2024年1月26日

茨城県 原子力安全対策課御中

東海第二原発地域科学者・技術者の会

## 東海第二原発事故のシミュレーション結果に対する質問および提案書

図3-1 原電による東海第二の事故シミュレーションⅠの概要

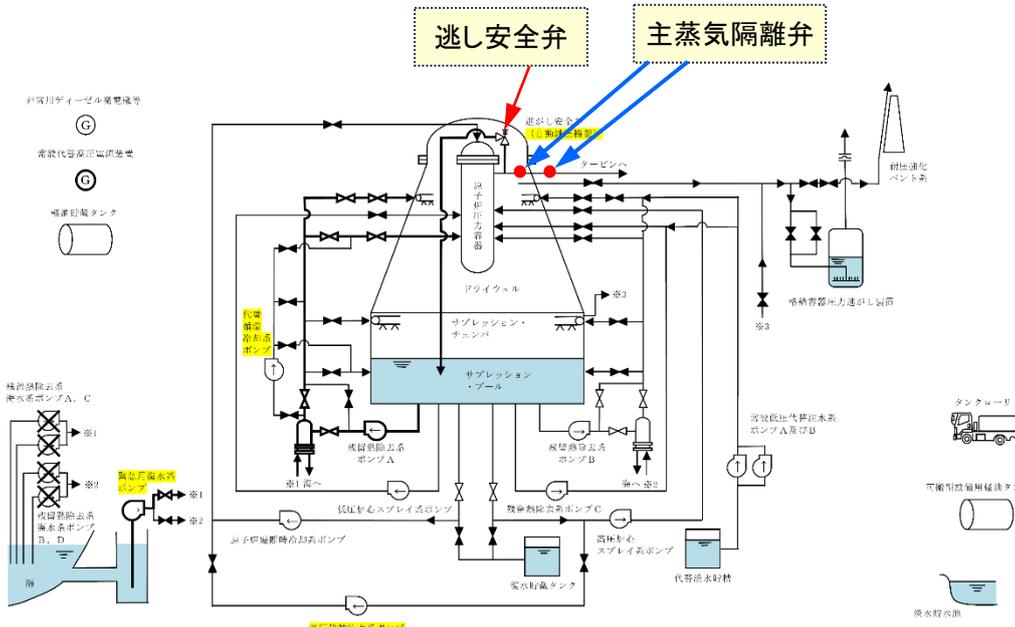
原電の事故想定(図3-1, [3.7], p.5, 図3-2, 図3-3)は、一次系配管大破断、冷却材の急速な流出(いわゆる大破断LOCA)→主蒸気隔離弁閉→安全系(DBA; Design Basis Accident 対応常設設備)による注

原電発表のシミュレーション(I、II)においては事故の発端を何ら定義していない。つまり「なぜかある日ある時に、原因を特定することなく外部電源の断、配管破断、安全設備の不動作などが次々に起こる」という想定である。これは保守的な想定と言えるのかという根源的な疑問が生じる。原電はこうした想定が現実にかかる年確率は $2 \times 10^{-6}$ 以下であると述べ([3.1], p.36)、実質的には起こりえないと考えてもいいと示唆している([3.7], p.36)。この事故条件でMAAP解析を実施し、その結果は軽度な燃料損傷が生じるシナリオになっている。

大破断LOCAを選定した理由を示されたい。また、一次系の配管破断面積が事故結果の大きさに及ぼす影響について感度解析を実施されたか?されたのであれば、結果を示されたい。

図 3-4 福島第一 1 号機における原子炉圧力容器の水位計の指示値が実際の水位より大幅に高かった原因は基準水柱の水位減少であった。

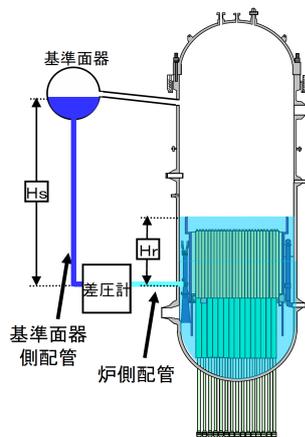
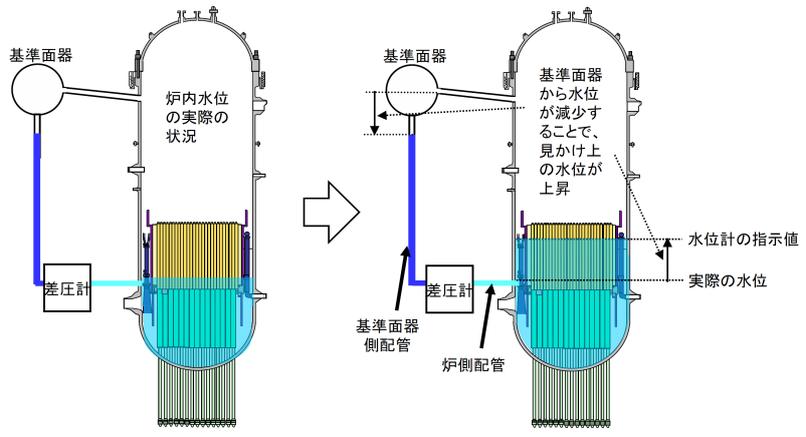
事故対応として炉のパラメータの計測（センサー、記録系）は非常に重要である。福島事故の場合では 1 号機の炉内水位の正しい値が不明で炉内の様子を推測することができなかつた（図 3-4, [3.4]）。その原因は水位計の誤動作であった。事故後、東電やメーカーなどでは BWR 炉内水位を計測する方法について研究している。東海第二では、水位計に関する対処処置が不明である。

事故への対応には炉内水位の正確なモニタリングが必須である（シミュレーション II でも同様）。しかし、原子炉圧力容器に取付けられた水位計の参照水柱は炉内圧力の急速な低下によって蒸発し（減圧沸騰する場合もある）、正確な水位を示さなくなることが福島事故での教訓である。東海第二ではこれに対してどのような対策をしたのか、説明されたい。また、圧力容器へ注水する際の流量および注水量（炉心に注入された水量の積算値）は中央制御室に直接表示されるのか、あるいは運転員が手計算するのか、説明されたい。

図4-1 東海第二における事故時の格納容器内への注水の想定

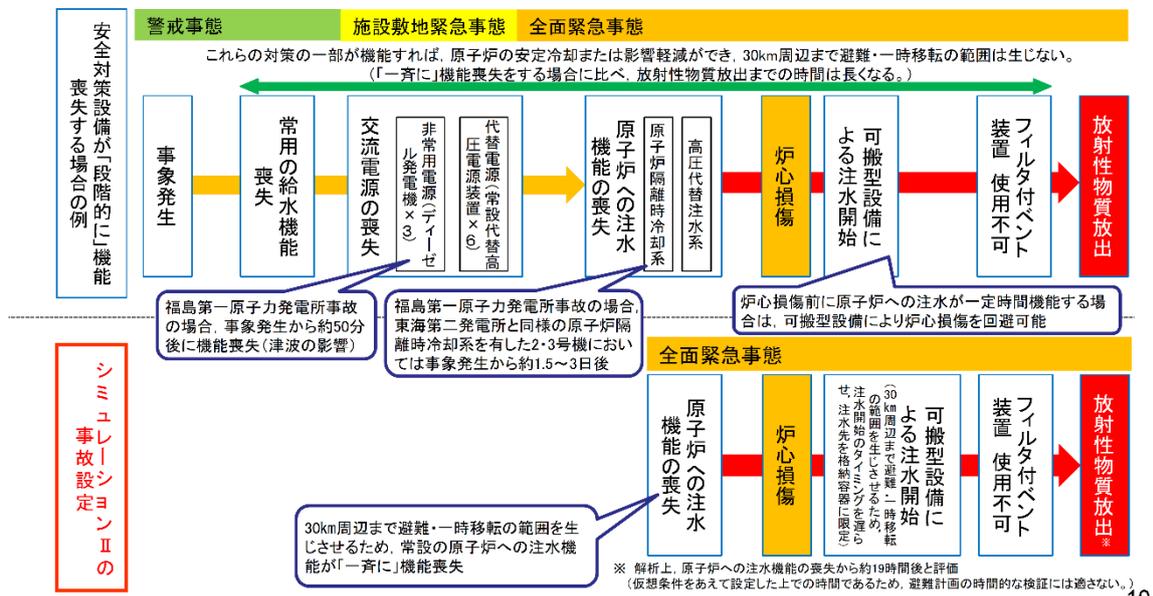
シナリオⅡの条件ではDB (Design Base)設備もSA (Severe Accident)設備も同時に使用不能となり炉心損傷が大規模に生じたあと、可搬型SA 対処設備を用いて格納容器内へのみ注水するという原電の説明資料のシナリオである(図4-1[3.6], [4.1])。

このような、原子炉への注水ができない条件では福島事故のような大規模な炉心熔融が生じ、熔融デブリは圧力容器を突き破ってペDESTAL下部に落下し、福島事故の1, 2, 3号機と同じような状況になるが、それをどこまで抑えることができるかがポイントとなる。すなわち、MAAP解析は重要であるが、それ

だけに依存するのではなく、より広い条件でのシナリオの検討が重要である。

図4-2 東海第二における事故時の格納容器内への注水の想定

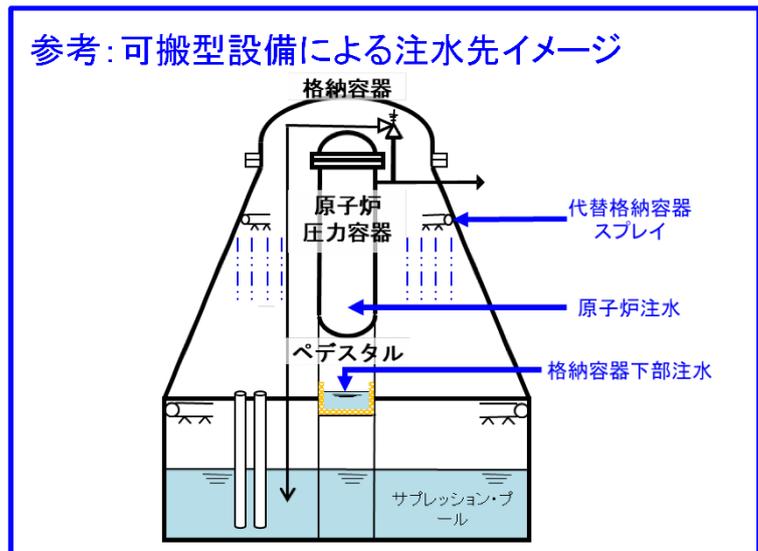
ここに、使用する設備の対象として「格納容器スプレイ等」とあるのは、「等」に圧力容器の下部を破ってペDESTAL下部に落下した熔融デブリを冷却する注水の意味を込めている(図4-2, [4.1]p.14)。

格納容器スプレーは格納容器内に充満した水蒸気を凝結させて気相圧力を低下させ、蒸気潜熱を奪って温まった水を SP に貯める装置である (図 4-2 参照)。同時に、スプレーの動作は浮遊 FP の除染率 DF を規定し、格納容器の過圧破損防止を規定し、ひいては外部放出 FP 量を規定する重要な要素である。したがってこの系の信頼性は死活的に重大である。スプレー系 (給水ポンプ、配管、バルブなど) が動作しない場合、あるいは配管が損傷した場合を考えて系にどのように多重性を持たせてあるのか。原電の資料では可搬型循環冷却系のラインを格納容器スプレーにも用いると説明されているが、これが多重性になっているという意味か。明確な説明が求められる。

図4-7 東海第二発電所の放水口の構造。ゲートの前に開口部がある。

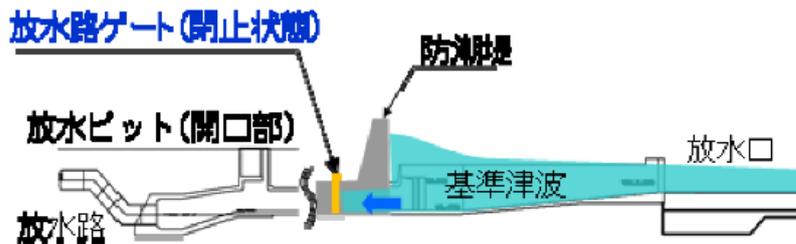
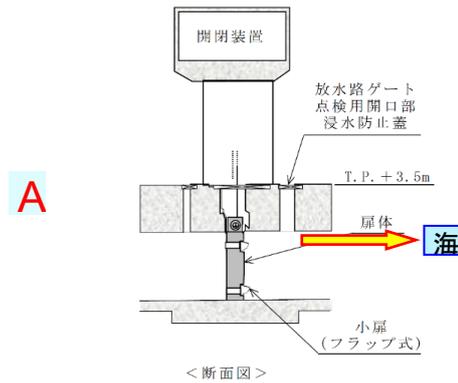
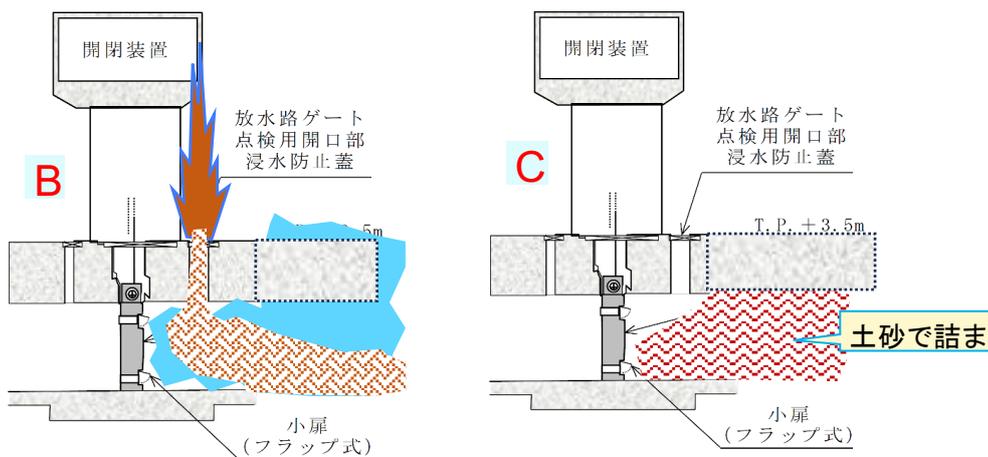
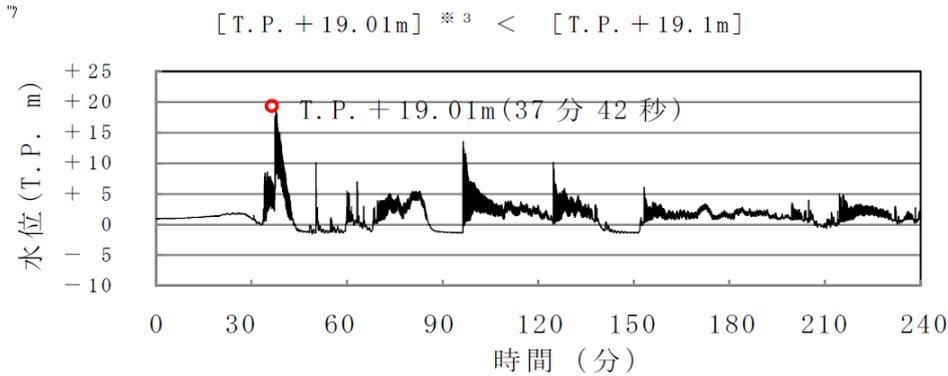
津波は海水表面から海底までの海水がほぼ同時に動くことが特徴である。そのため津波が運んできた海底土砂によって放水口が閉塞する恐れがある。放水口は常に海に向かって開いているので、津波の水圧を直接に受ける。水圧のみならず、津波は海底の土砂を海水と共に大量に放水口内に運び込むので、放水口は土砂で詰まる恐れがある。

福島事故では1号機、2号機、3号機の南放水口正面に津波が打ち寄せ、放水口のすぐ上流の空気孔から土砂を含む黒い水柱が30m程度も立ち上がり（図4-3、[4.3]）、津波が引いた後には放水口は土砂で詰まってしまった（図4-4、[4.4]）。

東海第二原発の放水口（図4-5、[4.5]）では、津波の放水路上流側への遡上・流入によるプラントへの被害を防ぐために、海水遮断のゲートが設けられている（図4-6、[4.6]p.16）。しかし、放水口の海水遮断ゲートのすぐ前には点検口が設けられており（図4-7A、[4.7]、p.95）、これが福島事故での空気孔と同様に、津波の水圧を逃し海水を内部に引き込む作用をして、その結果大量の土砂で放水口を詰まらせる恐れがある（図4-7B、図4-7C）。東海第二の基準津波は福島事故での津波と同程度の強さであるので（図4-8、[4.7]、p.57）、この可能性は十分に現実的である。

図 4-9 東海第二の津波防護対策では、放水口の詰まりを何ら想定していない

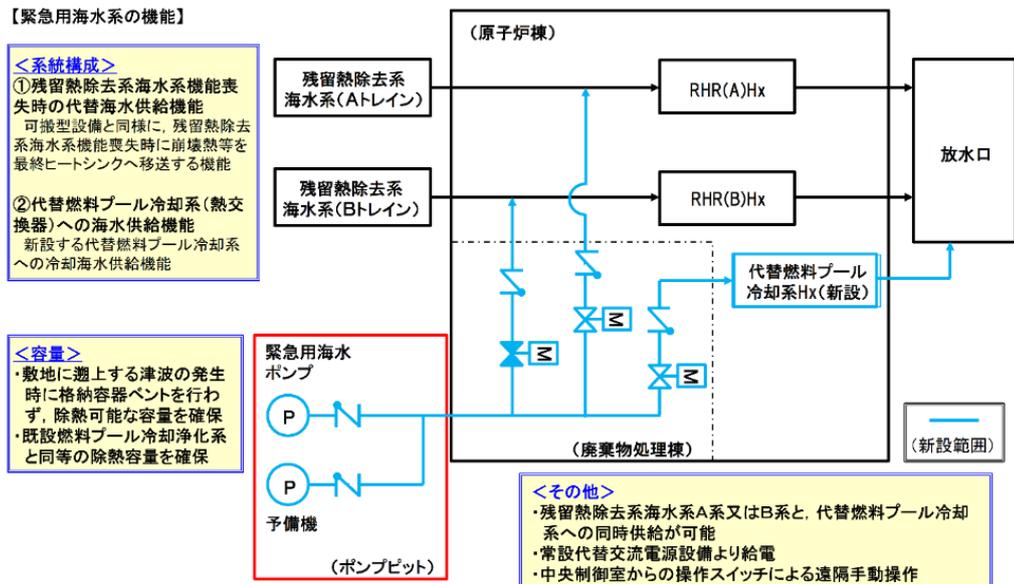
したがって、図 4-9 に示された、熱交換器を用いる原電の事故想定 ([4.6], p.30) について、放水口が詰まった場合の対策を講じることが必須である。たとえば、シミュレーション I では隔離時冷却系の有効性が減少する。シミュレーション II では循環冷却系による格納容器スプレーの効果も減少して過圧状態が早期に生じ、スプレーを継続すれば SP 水位の上昇が早期に生じてフィルタベント設備の動作に制限が生じ、その後の事故経過が想定から大きく逸脱していき、想定より大量の FP が放出される、という事態になる可能性がある。この事態は「DB 設備が使用可能で SA 設備が一部使用可能という工学的に十分考えられる条件」で生じる。

図 4-10 原電が想定する、放射性物質の格納容器からの漏えい経路

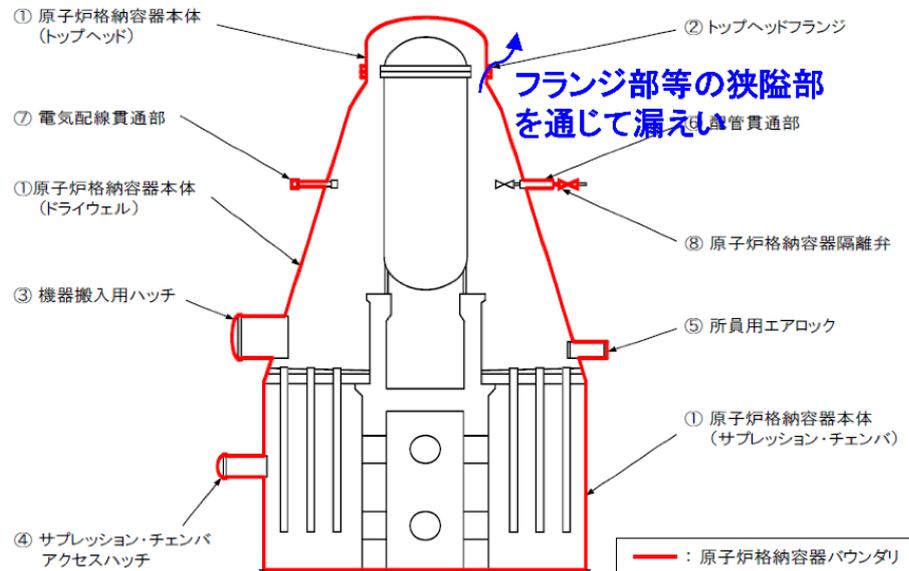
また、デブリは圧力容器の下方からのみ外に出る（落下する）とは限らない。福島事故でも、下方から落下すると同時に、圧力容器の上蓋のフランジの隙間（熱膨張でボルトが緩んだ）から出た可能性も否定できない。炉内のデブリは 3000 度近くまで昇温し、炉内の金属構造物を輻射熱で溶かし、圧力容器の上部を加熱する可能性がある。（図 4-10, [4.1]p.31）

### ⑦格納容器の気密性喪失の原因は、内圧上昇だけか (図 4-10, [4.1]p.31)
